Stichting Santpoort

Betreft: Reactie op concept Beheerplan Buitenplaatsen Velsen in het algemeen en de Santpoortse buitenplaatsen in het bijzonder.

Santpoort, 19 augustus 2016.

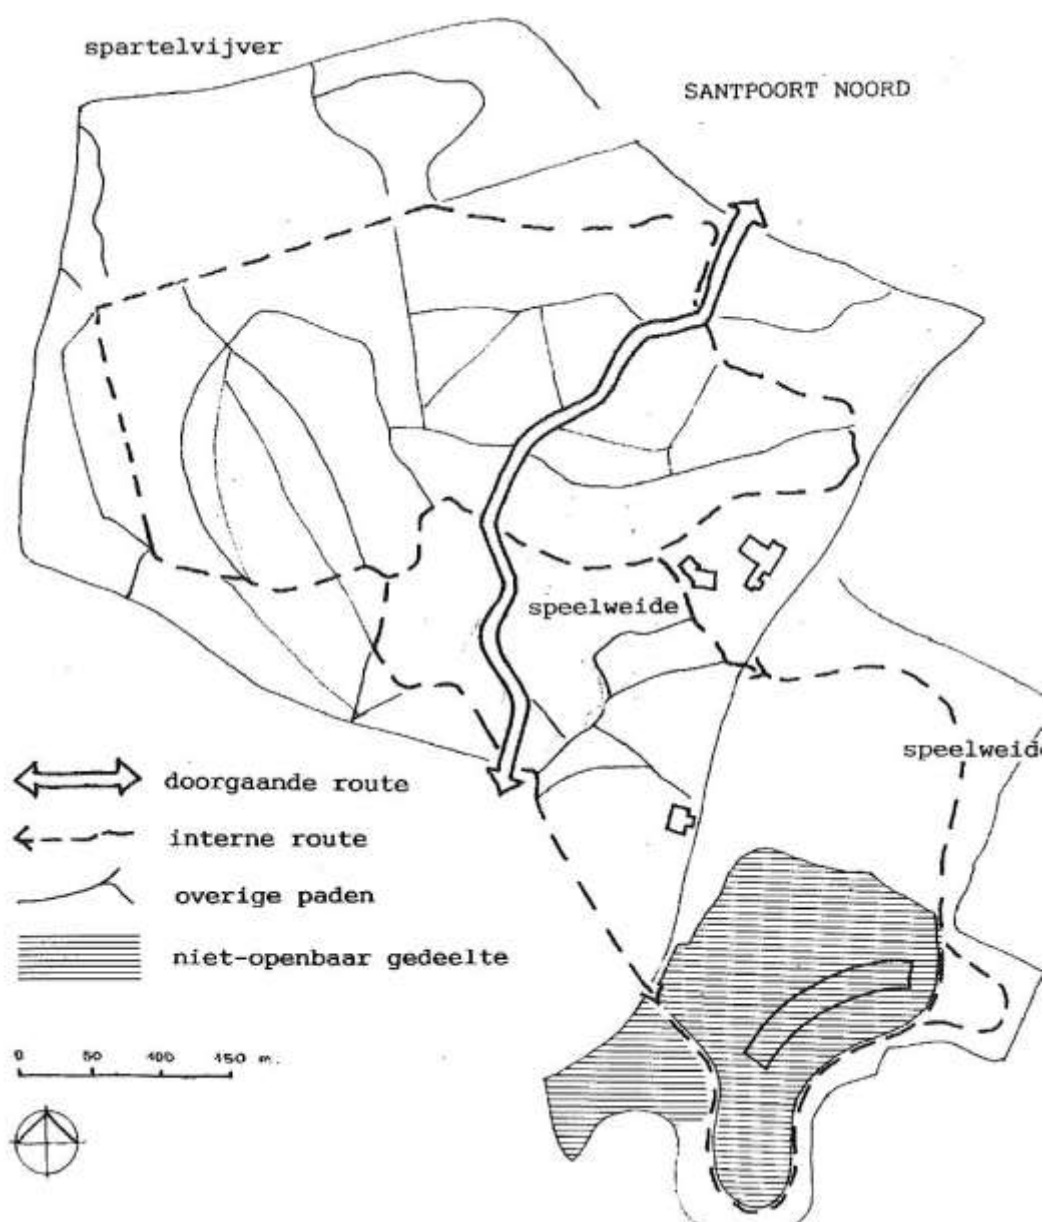
Ons inziens zijn er niet zoveel eenmalige ingrepen noodzakelijk als wordt voorgesteld. Een aantal zou zelfs de huidige parkstructuur sterk aantasten en dat achten wij niet wenselijk.

Voorbeelden hiervan zijn:

A.1. Het verbreden van de bestaande verharde en uitbreiding verharde lanen en paden.

De bestaande verharde paden hoeven niet breder en meer verharde paden achten wij niet wenselijk. Met betrekking tot de paden- en lanenstructuren zijn de voorstellen trouwens niet duidelijk.

Meer verharde of bredere paden is niet het doel. Wel een duidelijkere structuur met enkele hoofdpaden die ook goed toegankelijk zijn voor minder mobiele bezoekers. De overige paden behouden hun karakter, waarbij onlogische structuur behouden blijft. Voorstel is hierbij de structuur van het Herstelplan Burgemeester Rijkenspark als uitgangspunt te nemen. Deze werkzaamheden staan niet op korte termijn gepland. Voor uitvoering vindt overleg plaats met omwonenden.
